Dotyczy: postępowania o udzielenie zamówienia publicznego, prowadzonego w trybie przetargu nieograniczonego na wykonanie „Zespołu zabudowy wielorodzinnej Osiedle SFERA - IV przedsięwzięcie inwestycyjne obejmującego budowę trzech budynków typu A (A19, A20, A21), jednego budynku typu B (B20), oraz dwóch budynków typu C (C1, C2) o łącznej liczbie 63 mieszkań wraz z infrastrukturą techniczną zagospodarowaniem i uzbrojeniem terenu zlokalizowanego na działce nr 191 obręb nr 1024

Numer referencyjny zamówienia: JTBS/SFERA-IV/2020

Odpowiedzi na pytania dotyczące treści Specyfikacji Istotnych Warunków Zamówienia z dnia 10.06.2020 r.

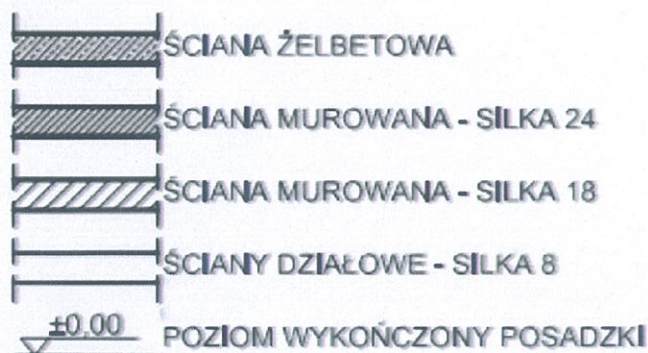
Pytanie: Prosimy o wyjaśnienie: w dokumentacji projektowej dla budynków C1 i C2 na rzutach w legendzie są wskazane między innymi ściany SILKA 20, SILKA 10 i SILKA 8. W opisie do projektu występują ściany z SILKI E24 i Bloczki RIGIPS RIGIROC E8. Jako, że grubości SILKI 20 i 10 nie występują prosimy o informację jakiej grubości mają być zastosowane pustaki oraz z czego mają być ściany gr 8 cm?

- ścianki 8cm (między pomieszczeniami mieszkalnymi) wykonać z bloczków gipsowych np. Rigiroc grubości 8 cm lub Silka 8cm,
- ścianki 10cm (łazienki) wykonać z bloczków gipsowych np. Rigiroc grubości 10 cm w wykonaniu odpornym na wilgoć (typ Rigiroc 'woda') lub Silka 8 cm tynkowane od strony łazienki tynkiem mineralnym zacieranym na ostro,
- ścianki 20 cm (międzymieszkańcowe) wykonać z bloczków Silka E18A (klasy 20) o grubości łącznie z tynkiem 20 cm, minimum 50dB.

Poniżej schemat murów wg. rysunków architektury widoczny na każdym z rzutów.
